# 伊电园数字经济基地高低压柜和配电箱供应项目（二次）

## 答疑文件

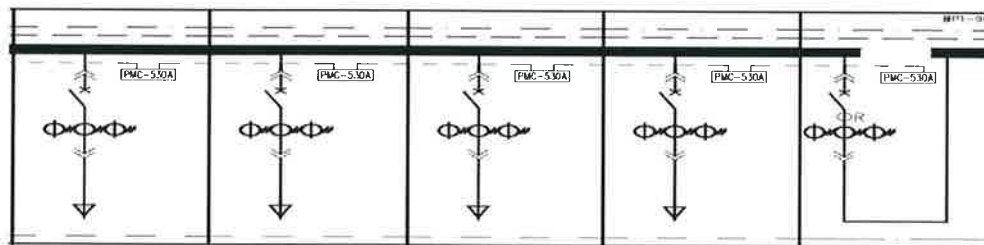
1. 生活水泵房 1APsh1 中，1APsh1 图纸与表格型号不一致。图纸数量和清单数量不一致。图纸为塑壳断路器，表格为双电源型号不一样。图纸数量为两台清单数量为三台。确定以图纸为准还是以表格内容为准。请核实清单数量。

答：图纸笔误，应为 NSX160N-125A/4P. 互感器变比应为 125/5。数量以图纸为准，清单变更为生活水泵房配电柜 1APsh1 一台，生活水泵房配电柜 SH1 一台。

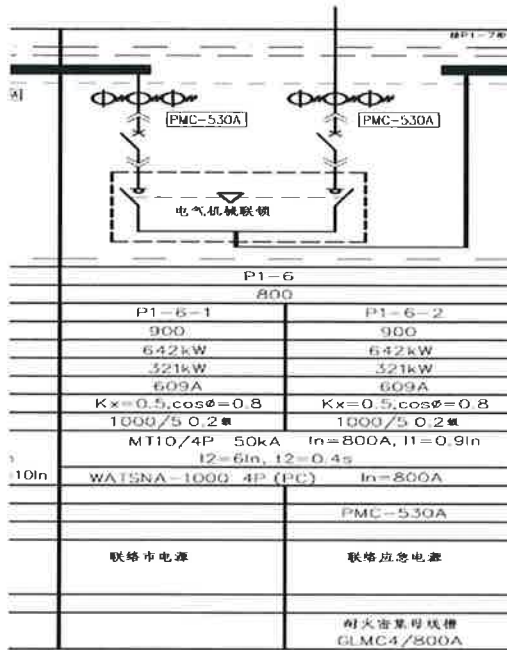
3. 专用电房 10/.04KV 配电系统图（一）中 P1-8 柜开关柜内开关数量众多无法安装在同一柜内，柜内有两个框架断路器，三个塑壳断路器，体型过大无法安装在同一柜内。建议把 630A 框架断路器修改为塑壳断路器或把柜子拆分为两个柜。

答：同意把 630A 框架断路器修改为塑壳断路器。
